Powiat Golubsko-Dobrzyński
ul. Plac 1000-lecia 25,
87-400 Golub-Dobrzyń

SZP.272.10.2023

Dotyczy: postępowania o udzielenie zamówienia publicznego nr SZP.272.10.2023 p.n.:
„Rozbudowa z niezbędną przebudową istniejącego zespołu budynków Zespołu Szkół nr 2 w Golubiu-Dobrzyniu o salę sportową wraz z odnawialnymi źródłami energii”

Wyjaśnienie Specyfikacji Warunków Zamówienia

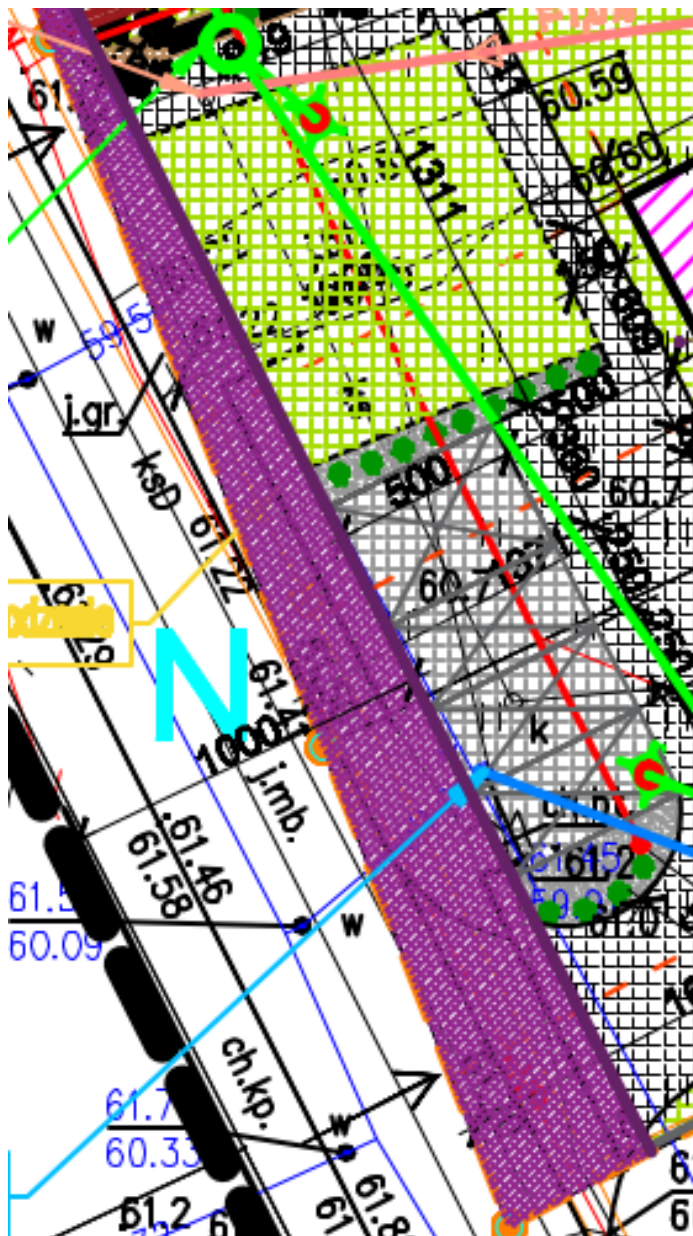
Pytanie nr 40: Dot. PZT – ogrodzenia przeznaczonego do remontu. Brak w projekcie informacji:

- wysokości muru do renowacji;
- czy mur ma być remontowany z obu stron;
- brak zdjęć oraz inwentaryzacji opisujących zakres prac do wykonania.

Prosimy o przekazanie ww. informacji.

Odpowiedź: Należy wykonać zgodnie ze sztuką budowlaną. Wysokość muru ok. 1,50 m. Należy zapoznać się z terenem, wybrać na wizję lokalną. Gabaryty muru w zagospodarowaniu PZT-1.

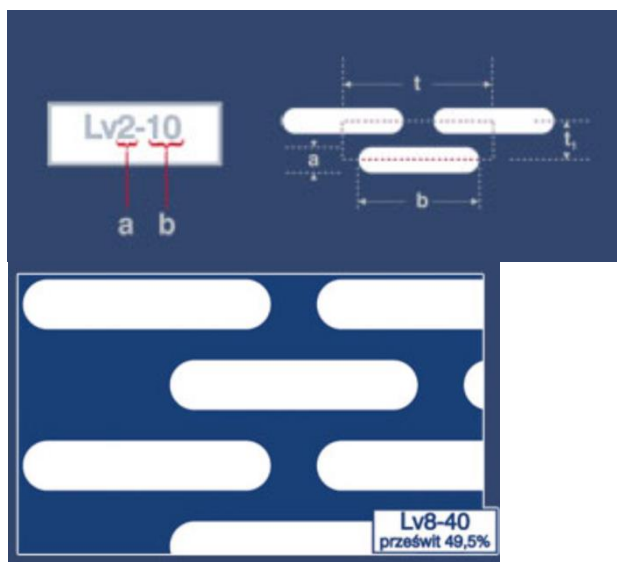
Pytanie nr 1: Czy Zamawiający posiada zezwolenie na korzystanie z sąsiedniej działki celem możliwości wykonania robot elewacyjnych (od strony wschodniej) ?

Odpowiedź: W chwili obecnej Zamawiający nie posiada zezwolenia na korzystanie z sąsiedniej działki.

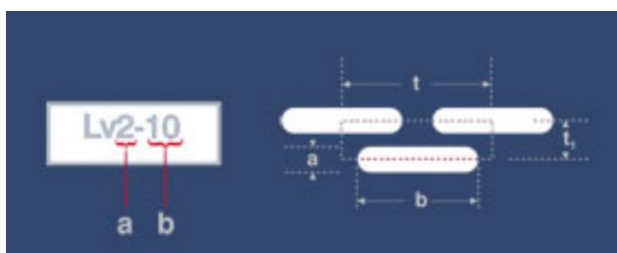
Pytanie nr 3: Prosimy o wyjaśnienie poz. nr 168 przedmiaru br. budowlanej. O jakiej wykładzinie ochronnej mowa?

Odpowiedź: Dotyczy wykładziny ochronnej z kalandrowanego (sprasowanego pod ciśnieniem i temperaturą), czystego winylu (rozkładanej w razie potrzeby w celu zabezpieczenia projektowanego wykończenia podłogi w sali gimnastycznej) zgodnie z częścią opisową projektu technicznego str. 64.
